浜岡原子力発電所原子炉施設保安規定の 変更認可申請について

【令和5年7月1日付け浜岡原子力発電所総務部経理課の名称変更に伴う変更
及び被ばく管理用計測器の種類の変更に伴う変更】

令和5年3月2日
中部電力株式会社

図4(2) 保安に関する組織（浜岡原子力総合事務所及び発電所）

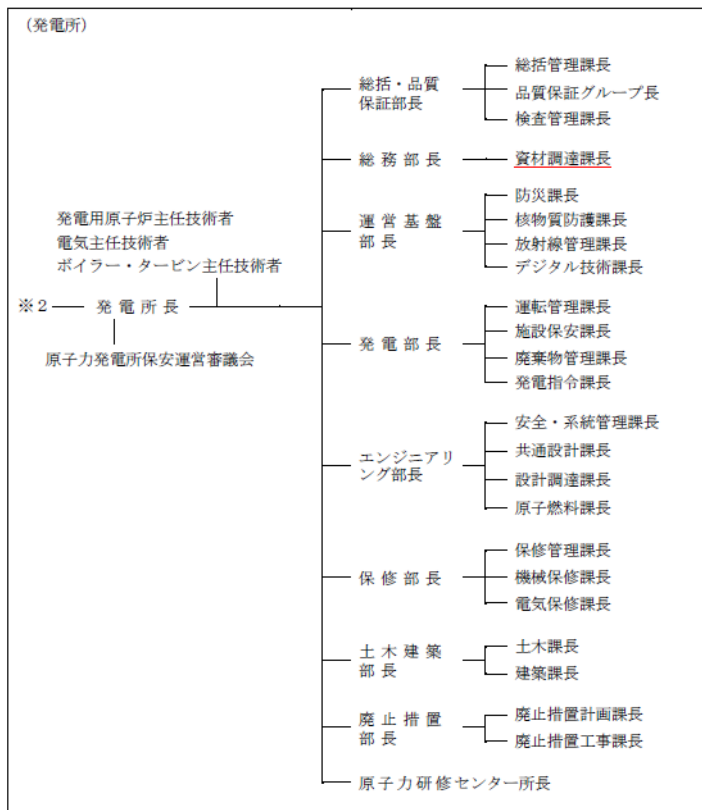
関連する実用炉規則	保安規定審査基準（運転）	保安規定第1編	
		記載すべき内容	記載の考え方
三 発電用原子炉施設の運転及び管理を行う者の職務及び組織に関すること（次号に掲げるものを除く。）。	実用炉規則第9条第2項第3号 発電用原子炉施設の運転及び管理を行う者の職務及び組織 2. 工場又は事業所における発電用原子炉施設に係る保安のために講ずべき措置に必要な組織及び各職位の職務内容が定められていること。	ー （保安に関する組織） 第4条 発電所の保安に関する組織は、図4のとおりとする。 [中略]	ー ・浜岡原子力発電所の組織改定に伴い、「経理課」の名称を「資材調達課」に変更する。 上記のとおり、浜岡原子力発電所の組織改定に伴い、発電所の保安に関する組織の部署名を一部変更するものであり、既認可同様、浜岡原子力発電所の発電用原子炉施設に係る保安のために講ずべき措置に必要な組織を定めている。

図4(2) 保安に関する組織（浜岡原子力総合事務所及び発電所）

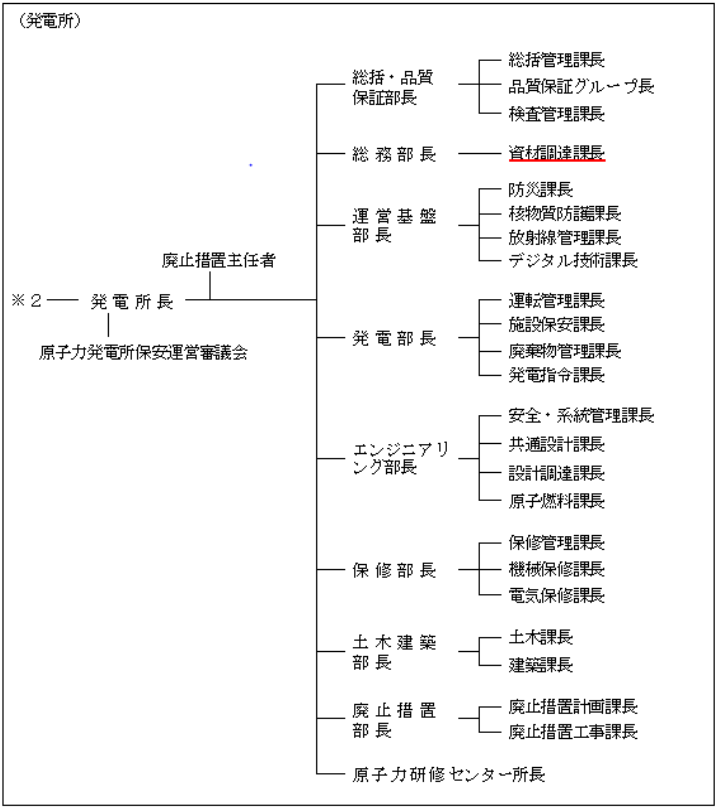
関連する実用炉規則	保安規定審査基準（廃止措置）	保安規定第2編	
		記載すべき内容	記載の考え方
四 廃止措置を行う者の職務及び組織に関すること。	(4) 廃止措置を行う者の職務及び組織【実用炉規則第9 2条第3項第4号】	—	—
	1) 本店（本部）及び工場又は事業所における廃止措置段階の発電用原子炉施設に係る保安のために講ずべき措置に必要な組織及び各職位の職務内容が定められていること。	<p>(保安に関する組織) 第4条 発電所の保安に関する組織は、図4のとおりとする。 [中略]</p> 	<p>・浜岡原子力発電所の組織改定に伴い、「経理課」の名称を「資材調達課」に変更する。</p> <p>上記のとおり、浜岡原子力発電所の組織改定に伴い、発電所の保安に関する組織の部署名を一部変更するものであり、既認可同様、浜岡原子力発電所の廃止措置段階の発電用原子炉施設に係る保安のために講ずべき措置に必要な組織を定めている。</p>
